Modo de Disputa Aberto nº 001/2019

Solicitação enviada dia 20/03/2020 pela empresa Telemar Norte Leste S.A. (Oi Soluções)

Arquivo - MD 001-2019 Anexo I - Termo de Referencia

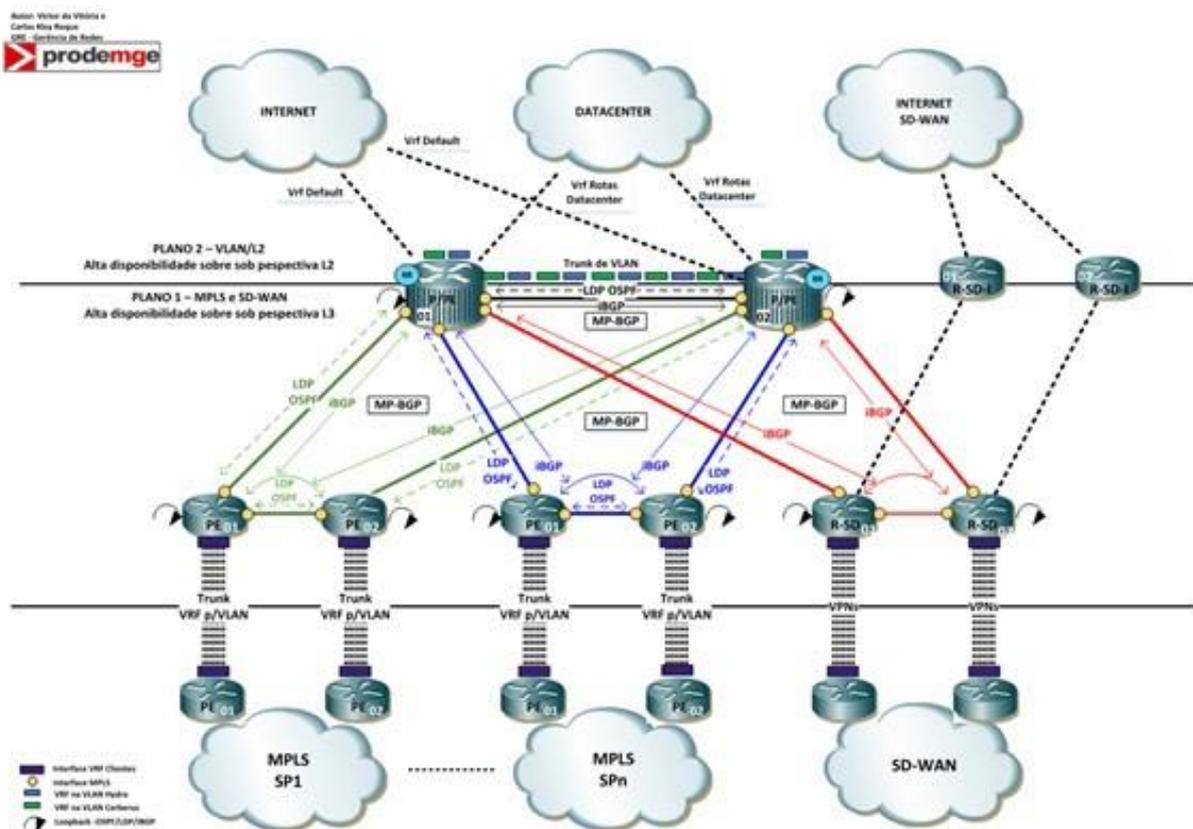
Destaca-se também que o TERMO DE REFERÊNCIA, na figura 5, define a topologia física de interligação dos appliances SD-WAN na UGO.

Assim, entendemos que a solução deverá atender ao TERMO DE REFERÊNCIA, por este ser soberano, obedecer a topologia definida na figura 5 do TERMO DE REFERÊNCIA, conforme abaixo:

Nosso entendimento está correto?

RESPOSTA: O entendimento não está correto. Ficam mantidos os termos do edital
